H4-CA-218-R02

浜岡原子力発電所 敷地の地質・地質構造（コメント回答）

2022年2月21日

コメント回答の概要（1 / 2）

H断層系分布図 (水平断面)

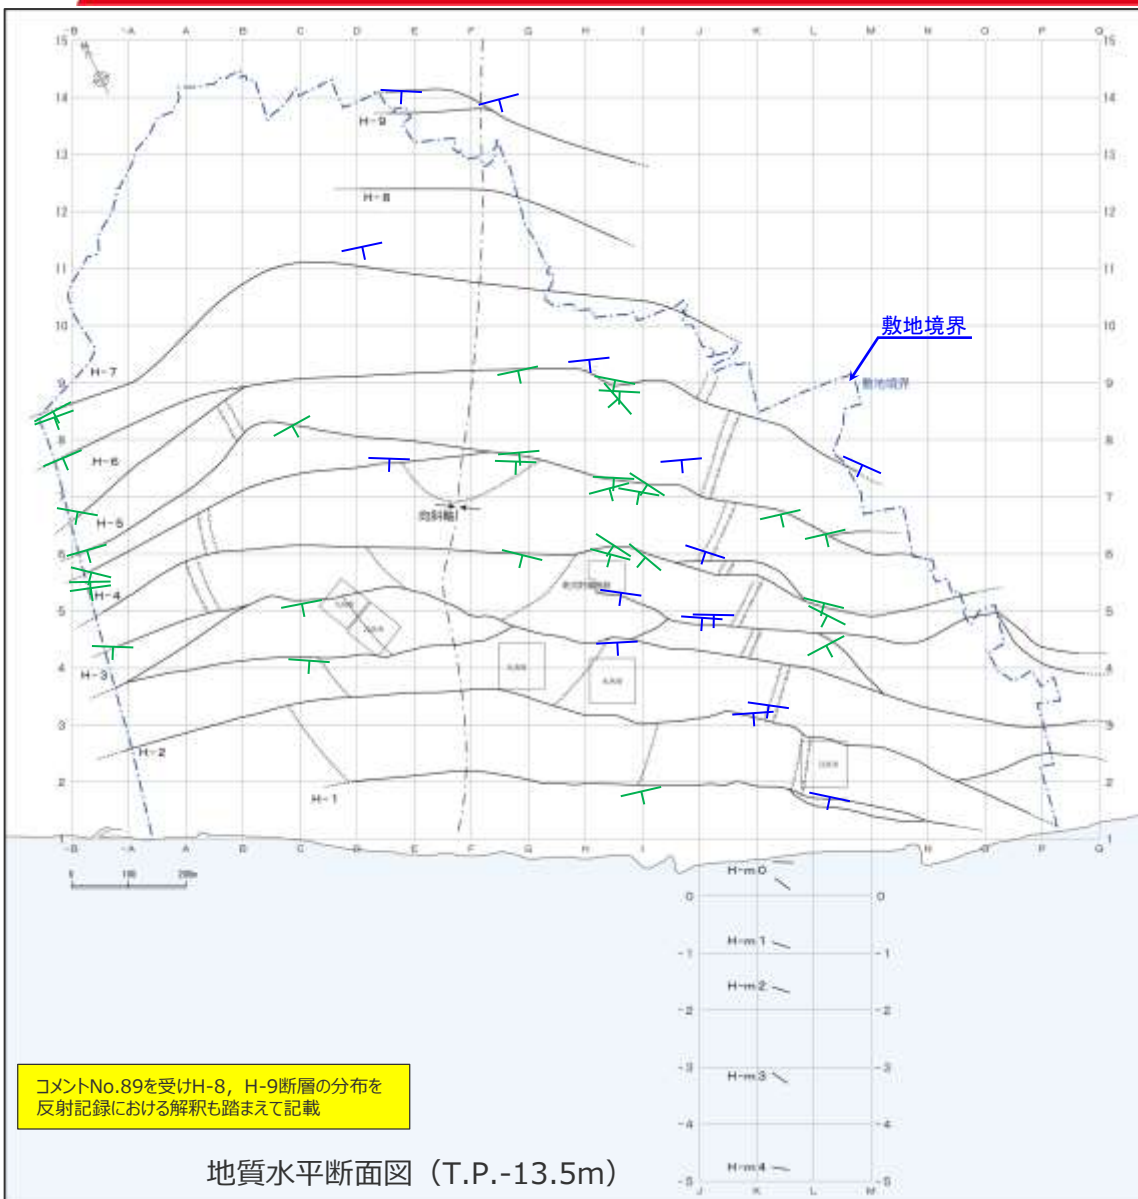
コメントNo.89を受け下線部を修正

コメントNo.89を受けH-8, H-9断層の分布を
反射記録における解釈も踏まえて記載

- 露頭調査及びボーリング調査より、鍵層の落差・連続性、断層性状、一部BHTVによる断層の走向・傾斜に基づき、H断層系の分布を推定した。さらに、敷地北側のボーリング・露頭データのない範囲については、反射法地震探査記録も用い、H-8, H-9断層の位置を推定した。
- H断層系は、走向N40~80°Wで、海岸線 (N60°W) とほぼ平行に互いに50~150m程度の間隔で、敷地を含む汀線から陸側約1,500mの地点にかけて9本が、汀線から沖合約600mの取水塔にかけて5本が分布することが確認されている。
- これら確認されたH断層系について、陸域については海側より、H-1, H-2, H-3...H-9断層と、海域については陸側より、H-m0, H-m1...H-m4断層と呼称する*。*分岐と考えられるものは同一の附番としている。
- H断層系のうち、約1km以上の線形が確認できているH-1~H-7断層は、直線的に連続せず、向斜軸部付近を中心に南 (海側) に開いた緩い弧状を呈す。
- なお、H断層系はいずれも本図範囲より東西方向へ延長するものと考えられる。

地質鉛直断面図（F+60-Line断面）

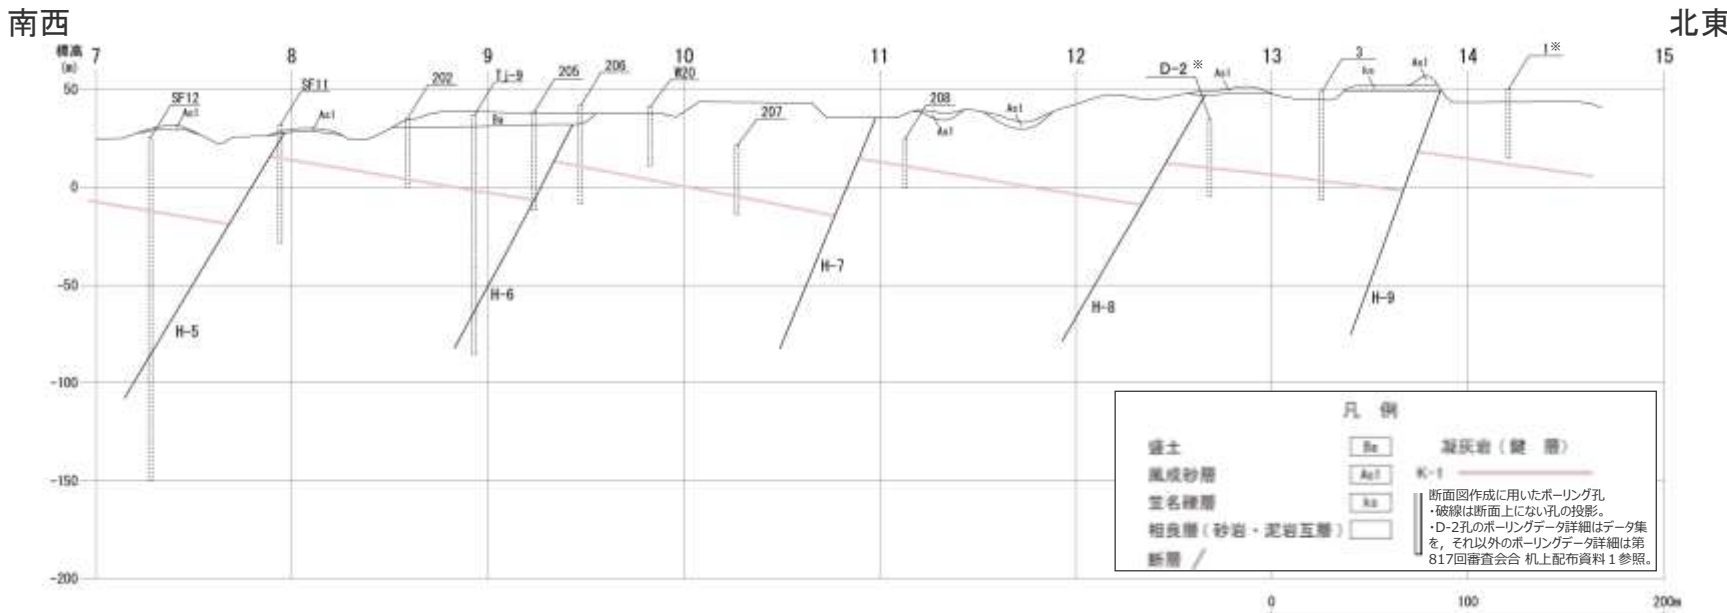
コメントNo.93を受けた追加ボーリング（D-2孔）によりH-8断層を確認した結果を反映（詳細は補足説明資料1章参照）

- 敷地の中央付近を通るF+60-Lineの地質断面図によると、敷地の南西から北東敷地外にかけて、南西（海側）に50～70°傾斜したH断層系が確認される。
- H断層系は100～150m程度の間隔で分布し、鍵層の対比から、鉛直変位量は20～30m程度、南西側低下の正断層であることが確認される。
- 鍵層等の層理は北東方向へ傾斜している。

4.1(1) ボーリング・露頭による調査結果のまとめ

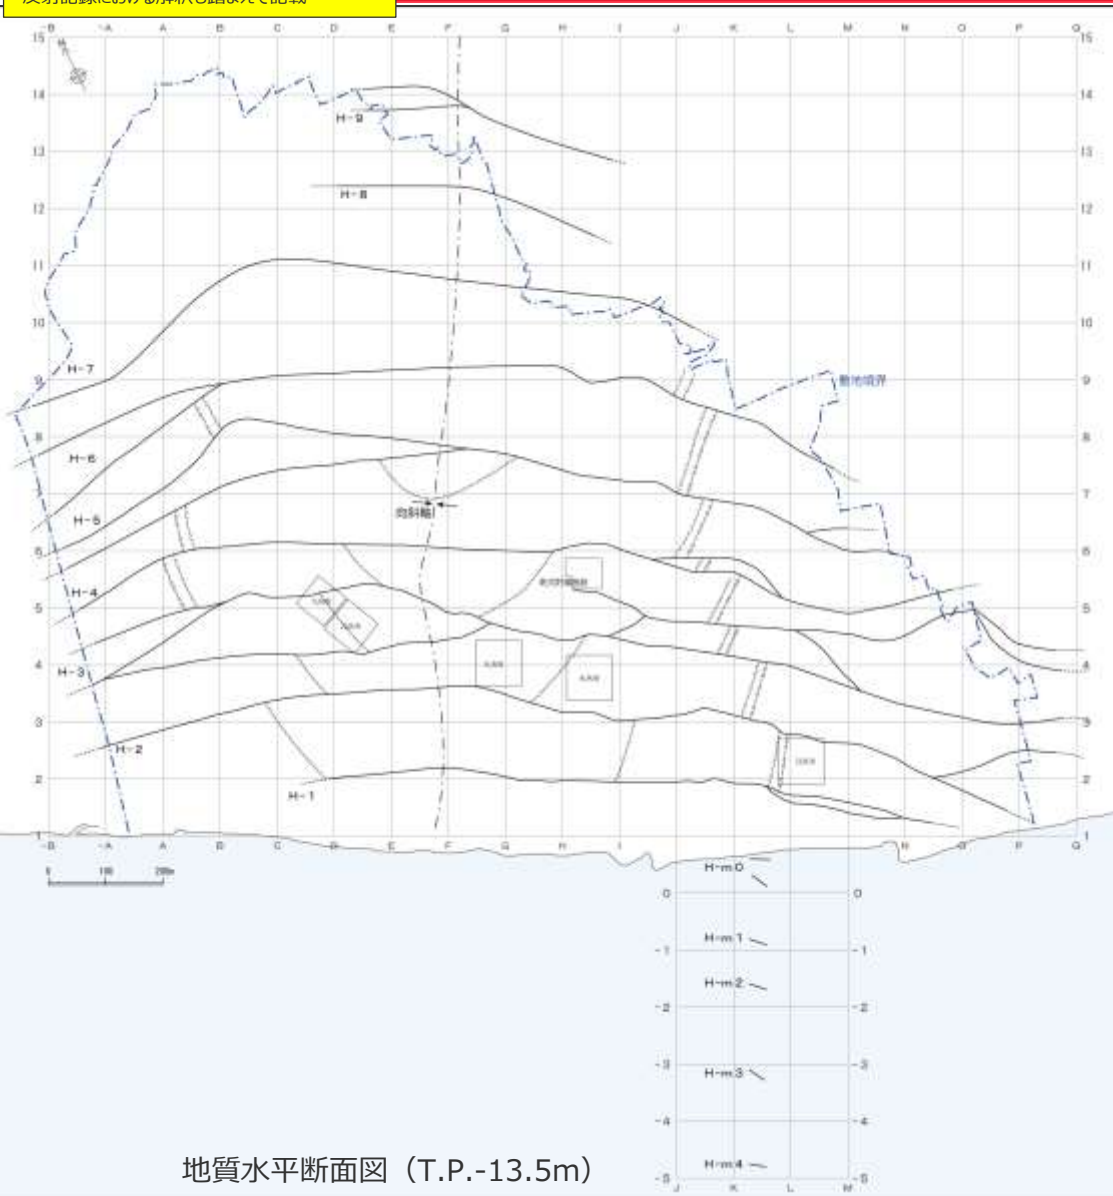
コメントNo.89を受けH-8, H-9断層の分布を
反射記録における解釈も踏まえて記載

コメントNo.89を受け下線部を修正

【検討結果】

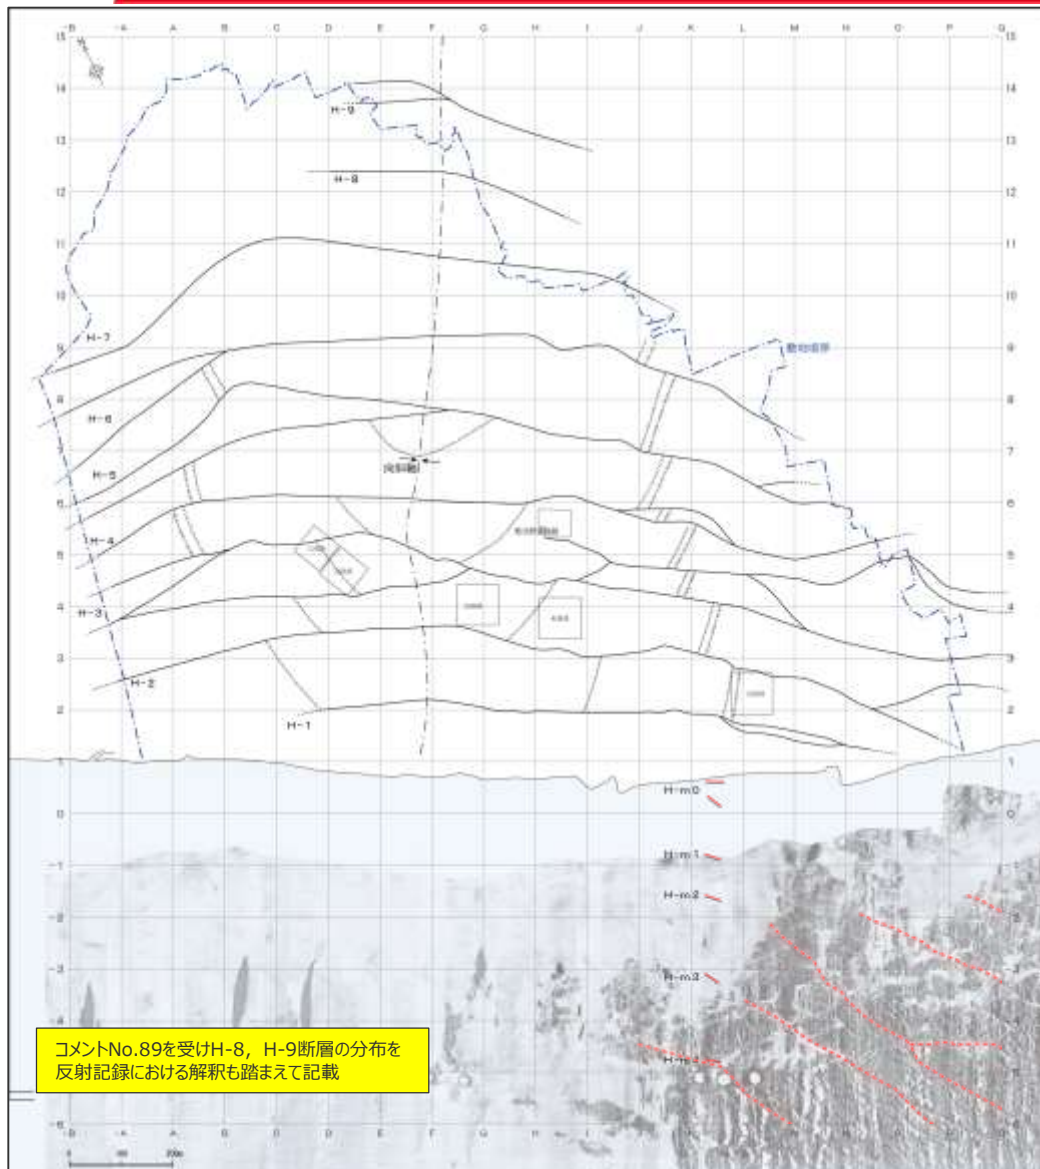
コメントNo.89を受け下線部を修正

- ボーリング・露頭による調査及び反射法地震探査の結果，H断層系は，敷地を含む汀線から陸側約1,500mの地点にかけて9本（H-1～H-9断層）が，汀線から沖合約600mの取水塔にかけて5本（H-m0～H-m4断層）が確認され，いずれの断層も表層付近において以下の分布形態が確認された。
 - 1a 東西走向南落ちの正断層で，傾斜角は60°程度（南傾斜），落差は20m程度である。
 - 1b 互いに50～150m程度の間隔で並走する。
 - ・ ボーリング・露頭による調査及び反射法地震探査の結果，H断層系に属する断層は，傾斜角60°程度（南傾斜），落差20m程度の南落ち正断層であり，海岸線（N60°W）とほぼ平行に互いに50～150m程度の間隔で分布することが確認された。なお，約1km以上の線形が確認できているH-1～H-7断層は，直線的に連続せず，向斜軸部付近を中心に南（海側）に開いた緩い弧状を呈す。
- H断層系に属する断層のうち，H-1～H-7断層及びH-m0～H-m4断層が，耐震重要施設等の重要な安全機能を有する施設の直下に分布する。
- 敷地前面海域の表層付近におけるH断層系の分布を検討したところ，以下の結果を得た。
 - 1c 少なくとも沖合2km程度より遠方には分布しない。
 - ・ 海上音波探査記録には，汀線から沖合2km程度の範囲においてH断層系との関連が考えられる海底面付近の反射面の乱れが認められるが，それより沖合では，向斜軸を中心とした幅1～2km程度の範囲において，海底面付近の反射面に変位や乱れは認められない。
